INFORME N° 00802-2022-SENACE-PE/DEAR

ASUNTO : *Evaluación del "Tercer Informe Técnico Sustentatorio de la Segunda Modificación del Estudio de Impacto Ambiental Yanacocha", presentado por Minera Yanacocha S.R.L.*

REFERENCIA : M-ITS-00199-2022 (19.07.2022)

FECHA : Lima, 30 de setiembre de 2022

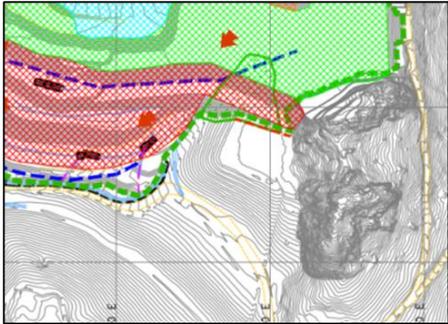
27	Senace	Capítulo 9 Ítem 9.7.10 (página 9-228 al 9-235)	Respecto al objetivo de "Remanejo del material del depósito de desmonte Carachugo Etapa 3", el Titular: a) En el ítem 9.7.10.2 "Cambio propuesto", en el sub ítem "diseño	Respecto al objetivo de "Remanejo del material del depósito de desmonte Carachugo Etapa 3", se requiere al Titular: a) En el ítem 9.7.10.2 "Cambio propuesto", en el sub ítem "diseño hidráulico",	Respecto al objetivo de "Remanejo del material del depósito de desmonte Carachugo Etapa 3", se requiere al Titular: a) En el ítem 9.7.10.2 "Cambio propuesto", en la subsección "Diseño	a) Si b) Si c) Si

N°	ENTIDAD	ÍTEM	FUNDAMENTO/SUSTENTOS	OBSERVACIONES	SUBSANACIÓN	SUBSANA SI/NO
			<p>hidráulico", indica que debido a que la huella a adicionar no es significativa en función a la huella actual del depósito de desmonte, se mantendrá la infraestructura hidráulica actualizada y aprobada en el Segundo ITS de la 2da MEIA, ya que se mantienen las áreas de influencia hidráulica establecidas; no obstante como se puede visualizar en las siguientes imágenes se puede observar que las áreas de influencia hidráulica no se estarían manteniendo y no se estaría cubriendo el área de ampliación del depósito con infraestructuras hidráulicas adecuada para el manejo de agua superficial de contacto y no contacto.</p> <p>Gráfico 1.- Vista satelital del área de ampliación del depósito.</p> 	<p>implemente y describa la infraestructura hidráulica para el manejo de agua de contacto y no contacto en el área de ampliación del depósito de desmonte Carachugo, precisándose el tratamiento y disposición final de los flujos colectados; además de los planos respectivos a nivel de factibilidad. Cabe precisar que se deberá sustentar que el manejo de estos flujos de agua, no implicarán nuevos impactos a cuerpos de agua, conforme se establece en el artículo 132.5° del Decreto Supremo N° 040-2014-EM.</p> <p>b) En el ítem 9.7.10.2 "Cambio propuesto", en el sub ítem "diseño hidráulico", presente la descripción a nivel de factibilidad, de las infraestructuras para el manejo de infiltraciones para el área de ampliación del depósito de desmonte Carachugo Etapa 3, adjuntándose los planos respectivos. Asimismo, deberá precisar el tratamiento y disposición final de los flujos colectados. Cabe precisar que se deberá sustentar que el manejo de estos flujos de agua, no implicarán nuevos impactos a cuerpos de agua, conforme se establece en el artículo 132.5° del Decreto Supremo N° 040-2014-EM.</p> <p>c) En el ítem 9.7.10.2 "Cambio propuesto", presente planos con vista de planta y sección del área de ampliación del depósito de desmonte Carachugo Etapa 3.</p>	<p>hidráulico" y en el Anexo 9.9P se presenta la infraestructura hidráulica para el manejo de las aguas de contacto y no contacto en el área de ampliación del depósito de desmonte Carachugo. Al respecto precisa que el diseño hidráulico del Anexo 9.9P, es el diseño de la configuración final luego de haber ejecutado los trabajos de remanejo, es decir, luego de haber colocado material de desmonte en el área liberada, y volver a recubrir con geomembrana y posteriormente el topsoil; en este sentido, la infraestructura hidráulica presentada es la que se instalará al final de las actividades de remanejo. Asimismo, indica que las actividades de remanejo se realizarán en época seca para evitar la interacción con las aguas de no contacto. Para la ampliación propuesta, ha evaluado las áreas de influencia hidráulica y se ha diferenciado cuáles están asociadas a aguas de contacto y aguas de no contacto. Como se observa en el Detalle 9.7.67 del Tercer ITS Yanacocha, el Área 1 corresponde a aguas de contacto, ya que confluyen con aguas que provienen del Depósito de Desmonte Relleno Tajo Carachugo Etapa 3. Asimismo, las áreas 2, 3 y 4 son áreas de influencia de agua de no contacto, debido a que si bien son aguas de lluvia que caen sobre la huella del componente propuesto,</p>

N°	ENTIDAD	ÍTEM	FUNDAMENTO/SUSTENTOS	OBSERVACIONES	SUBSANACIÓN	SUBSANA SI/NO
			<p>Gráfico 2. Áreas de influencia Segundo ITS de la 2da MEIA Yanacocha</p>  <p>b) En el ítem 9.7.10.2 "Cambio propuesto", en el sub ítem "diseño hidráulico", no presenta información sobre el manejo de infiltraciones para el área de ampliación del depósito de desmonte Carachugo Etapa 3, conforme se establece en el artículo 73° del Decreto Supremo N° 040-2014-EM. Cabe precisar que de acuerdo a la Segunda MEIA-d Yanacocha, el depósito de desmonte Carachugo Etapa 3, contempló la implementación de un sistema de subdrenaje para las áreas de ampliación propuestas.</p> <p>c) En el ítem 9.7.10.2 "Cambio propuesto", no se presenta plano con vista de planta y sección del área de ampliación del depósito de desmonte Carachugo Etapa 3.</p>		<p>para su configuración final, dicho componente se encuentra con una geomembrana y revegetado, por lo que el agua que cae por las lluvias sobre el mismo no interacciona con el material que se encuentra en esta zona, y sigue siendo agua de no contacto. Sobre la disposición de los flujos colectados, en cuanto a los canales para el manejo de las aguas de contacto, estas serán descargadas al sistema de drenaje existente, con dirección a la poza Chugurana 2, como ya se tiene aprobado para el Depósito de Desmonte Carachugo Etapa 3, y posteriormente al tratamiento respectivo. En cuanto al manejo de las aguas de no contacto, los canales estarán revestidos con piedra, como se muestra en el Detalle 9.7.69 del Tercer ITS Yanacocha y serán derivadas a los drenajes existentes con dirección al medio ambiente.</p> <p>b) En el ítem 9.7.10.2 "Cambio propuesto", en el sub ítem "diseño hidráulico", presenta información sobre el manejo de las potenciales infiltraciones en el área de ampliación del depósito de desmonte Carachugo Etapa 3. Al respecto se precisa que como parte de las actividades de remanejo del material de desmonte, para su configuración final, es decir luego de haber ejecutado los trabajos de remanejo (años 2022 y 2023), se</p>
